# 监理工程师通知单

工程名称：禹州市品能 50MW 光伏发电项目

编号：CZJH-YZJN-TZ-033

主题：关于升压站主变接地卵石铺设事宜。

附：现场照片

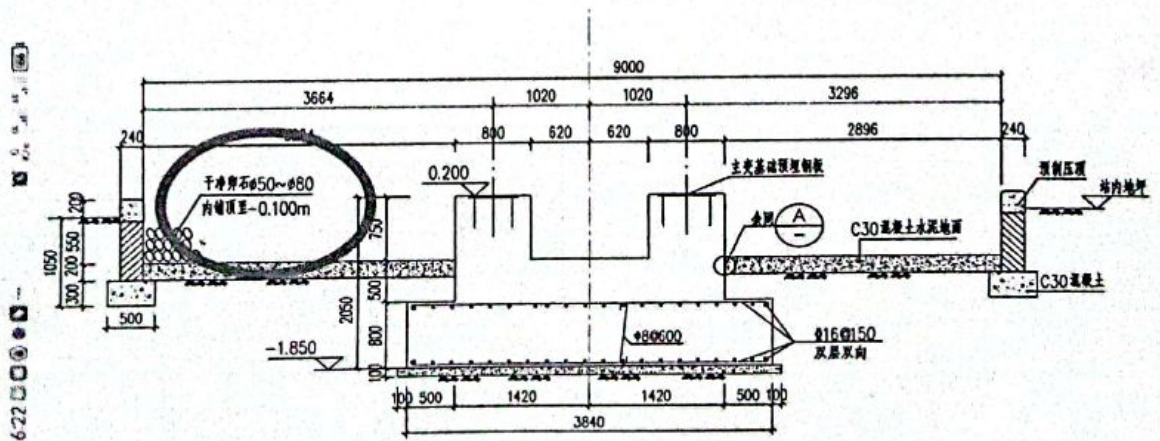
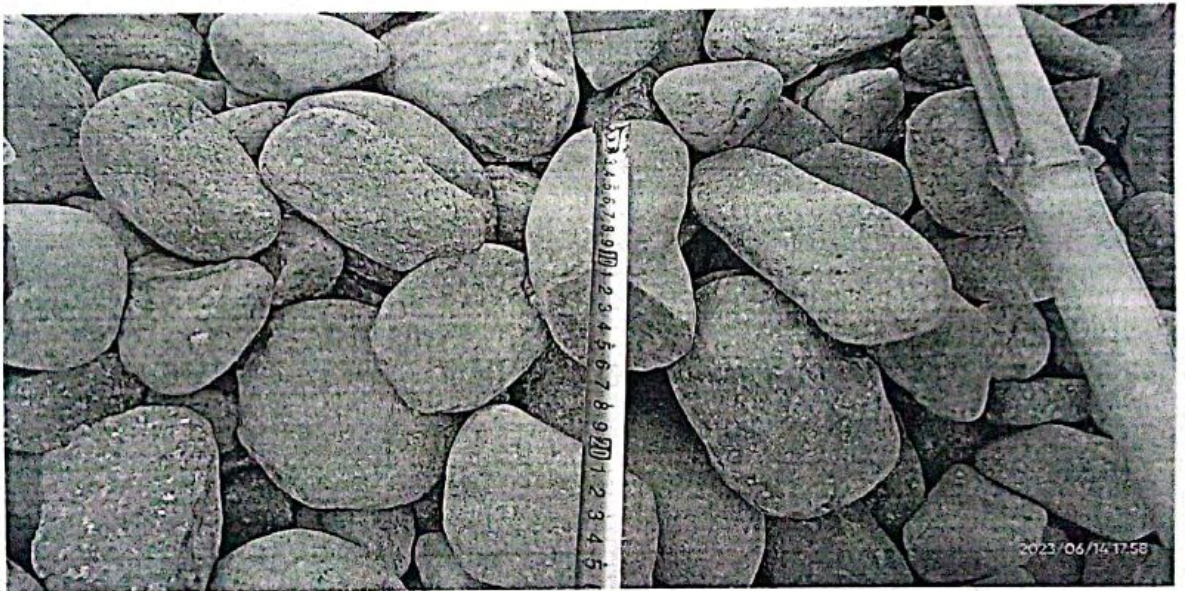
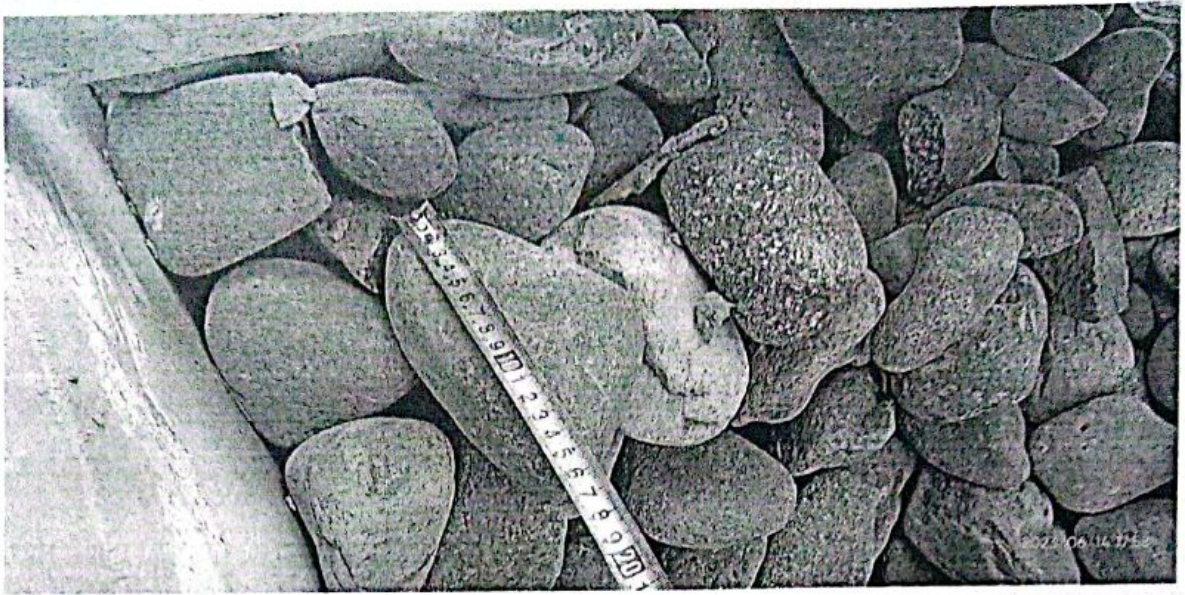
1. 主变设备接地铺设的卵石粒径不符合设计要求（图纸要求 $\Phi 50 \sim \Phi 80$ ）实际铺设卵石粒径部分已大于设计要求（每册检查号：BQ10844-BD17155-T0302，图号：BD17155-T0302-02）。

2. 升压站内消防管道铺设不符合设计要求（每册检查号：BQ10844-BD17155-S0101，图号：BD17155-S0101-01，BD17155-S0101-02），站内消防管道管网，应在环场道路外侧，而站内消防管道出棚，多棚在环场道路下面，不利于后期检修、更换。

施工单位按设计图纸施工以及进行整改。
